工程变更洽商记录		资料编号	
表 C2-4			
工程名称	海淀区中国联通北京皂君庙变配电增容及外电源改造工程（皂君庙路、学院南路）	日期	2023 年 8 月 28 日
提出单位名称	北京海淀供电实业开发有限公司	专业名称	土 建
内容摘要	根据现场施工实际情况对沥青路面、彩色方砖路面、盲道路面等实际面积进行调整

中国联合网络通信有限公司北京市分公司皂君庙通信局供电工程
掘路施工平面图

新建电力管线路径平面图

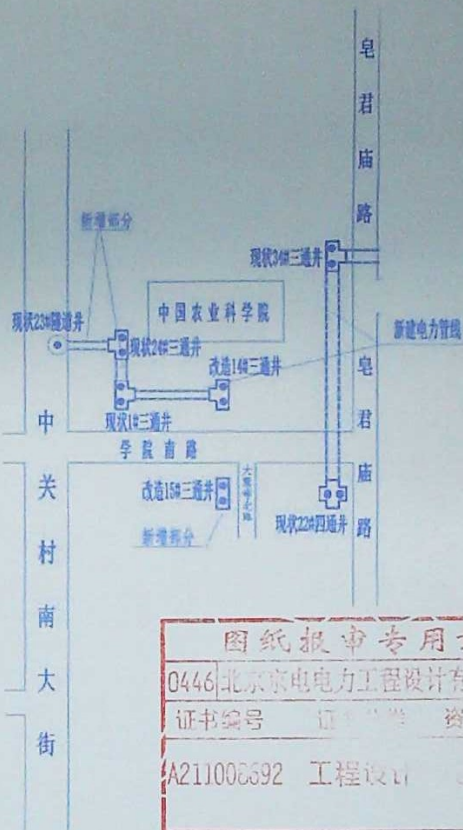
原审批情况：该工程临时占用皂君庙路 400 平方米；挖掘皂君庙路快速路、主干路沥青路面 69 平方米、彩色方砖路面 219.25 平方米、盲道砖路面 219.25 平方米、花岗岩缘石 45 延米、沥青路面铣刨加铺（5cm）279 平方米；临时占用学院南路 240 平方米；挖掘学院南路快速路、主干道沥青路面 12 平方米、彩色方砖路面 78.5 平方米、盲道砖路面 17.5 平方米、混凝土缘石 4 延米、沥青路面铣刨加铺（5cm）33 平方米。

实际施工情况：皂君庙路沥青路面 96 平方米、彩色方砖路面 523.25 平方米、盲道路面砖 147.58 平方米、花岗岩缘石 45 延米；学院南路沥青路面 6.4 平方米、彩色方砖路面 72.1 平方米、盲道路面砖 17.2 平方米；中关村南大街与学院南路交叉口北侧沥青路面 41 平方米、透水砖 28 平方米；大慧寺北路北口彩色方砖路面 21.7 平方米。

最终总计彩色方砖路增加 319.3 平方米透水砖增加 28 平方米。
